「一区中央幹線外1舗装補修工事」

- ・設計図書等の一部に表記誤りがありました。下記正誤表をご確認ください。

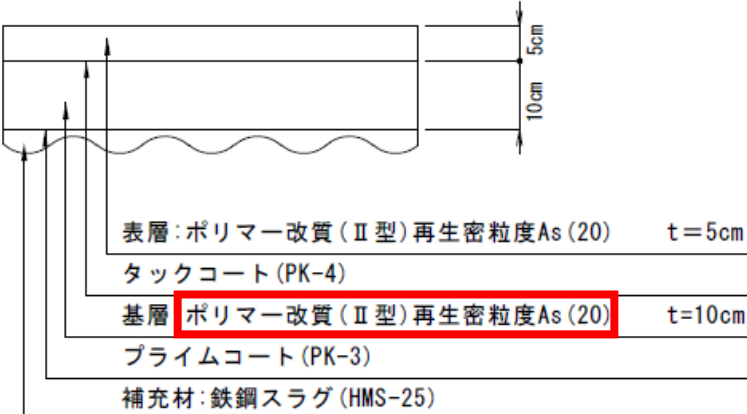
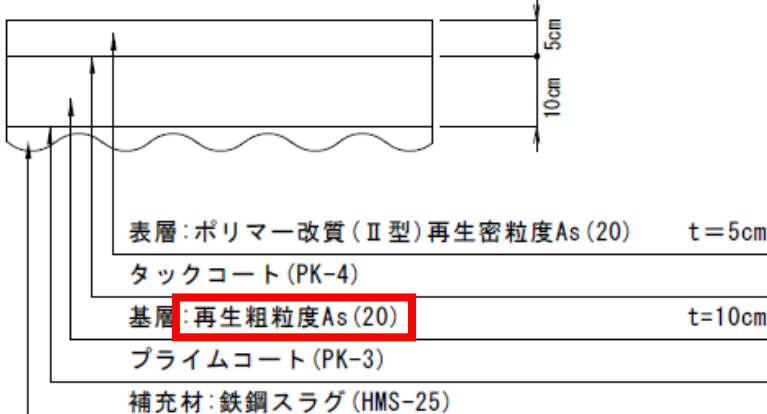
訂正箇所	誤	正
<p>図面1/2 舗装構造図③</p>	<p>③ 舗装打換え工・夜間 急速打換(舗装版打換)(N6) 表層:ポリマー改質(Ⅱ型)再生密粒度As(20)</p>  <p>表層:ポリマー改質(Ⅱ型)再生密粒度As(20) t=5cm          タックコート(PK-4)          基層:ポリマー改質(Ⅱ型)再生密粒度As(20) t=10cm          プライムコート(PK-3)          補充材:鉄鋼スラグ(HMS-25)</p>	<p>③ 舗装打換え工・夜間 急速打換(舗装版打換)(N6) 表層:ポリマー改質(Ⅱ型)再生密粒度As(20)</p>  <p>表層:ポリマー改質(Ⅱ型)再生密粒度As(20) t=5cm          タックコート(PK-4)          基層:再生粗粒度As(20) t=10cm          プライムコート(PK-3)          補充材:鉄鋼スラグ(HMS-25)</p>
